La Chorrera, 03 de junio de 2024
DRPO-DIREC-SEIA-NE-0506-2024

En seguimiento al proceso de evaluación del ESTUDIO DE IMPACTO AMBIENTAL CATEGORIA I, PROYECTO: "RESERVORIOS DE AGUA LA FAUSTINA", ubicado en el sector de La Faustina, corregimiento de Nueva Gorgona, distrito de Chame, provincia de Panamá Oeste, ingresado para su evaluación a la Sección de Evaluación de Impacto Ambiental del Ministerio de Ambiente de Panamá Oeste, deseamos expresarle que luego de evaluar el Estudio de Impacto Ambiental, tenemos a bien solicitarle lo siguiente:

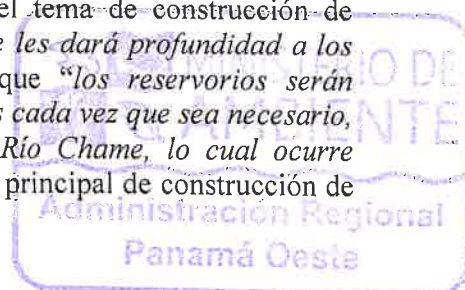
1. El EsIA, en el punto **2.1 RESUMEN EJECUTIVO**, p. 10, se indica con *"la implementación de sus respectivas medidas de prevención, enmarcadas en una buena gestión ambiental, tiene un efecto positivo y sostenible durante el periodo de su vida útil, la cual se estima en 10 años"*, en la p. 24, punto **4.1. Objetivo de la Obra, Actividad o Proyecto y su Justificación**, también señala que la *"vida útil se estima en 10 años"*, y otras páginas más como la 18, en ese sentido se requiere y tiene a bien aclarar dicho punto en cuanto a:

→ 1.1. ¿Cuál es realmente o como se interpreta la vida útil del referido proyecto, tomando en cuenta que el precitado Estudio de Impacto Ambiental se ciñe específicamente a la actividad de construcción de tres (3) reservorios de agua, mediante construcción de tres (3) muros, durante la temporada seca de cada año para riego de cultivo de sandía y arroz?
